Věc: Vysvětlení/ změna/ doplnění zadávací dokumentace č. 19
„Modernizace ŽST Jihlava město“

ve smyslu § 98 a § 99 zákona č. 134/2016 Sb., o zadávání veřejných zakázek, ve znění pozdějších předpisů (dále jen „ZZVZ“)

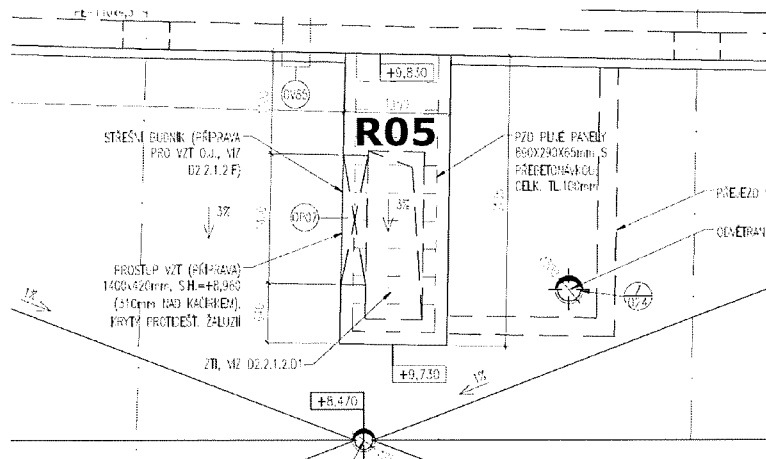
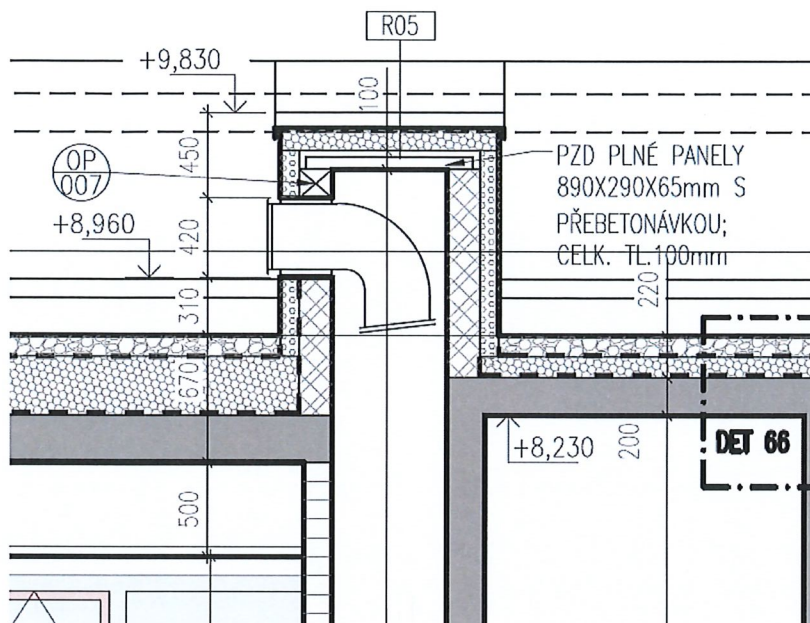
Dotaz č. 288:
U objektu "Výpravní budova" je ve statice, která byla dle vysvětlení č.17 - dotaz č.282 doplněna s upřesněním, že se její správná verze nacházela v DUPS, schodiště prováděno monoliticky.

Ve VV ale nemůžeme najít patřičné položky například bednění a odbednění monolitického schodiště a další potřebné pro realizaci. Ve VV se schodiště tváří jako montované z prefa dílců.

64	435123902	Montáž schodišťových ramen s nesvařovanými spoji, v budovách výšky do 18 m, hmotnosti přes 2 do 5 t	KUS	3,000
		Montáž schodišťových ramen s nesvařovanými spoji, v budovách výšky do 18 m, hmotnosti přes 2 do 5 t		
65	435123902	Montáž schodišťových ramen s nesvařovanými spoji, v budovách výšky do 18 m, hmotnosti přes 2 do 5 t	KUS	4,000
		Montáž schodišťových ramen s nesvařovanými spoji, v budovách výšky do 18 m, hmotnosti přes 2 do 5 t

Žádáme zadavatele o upřesnění/doplnění.

Upraven soupis prací.

Položky 64, 65, 86, 87 rušeny a nahrazeny položkami 435-438.
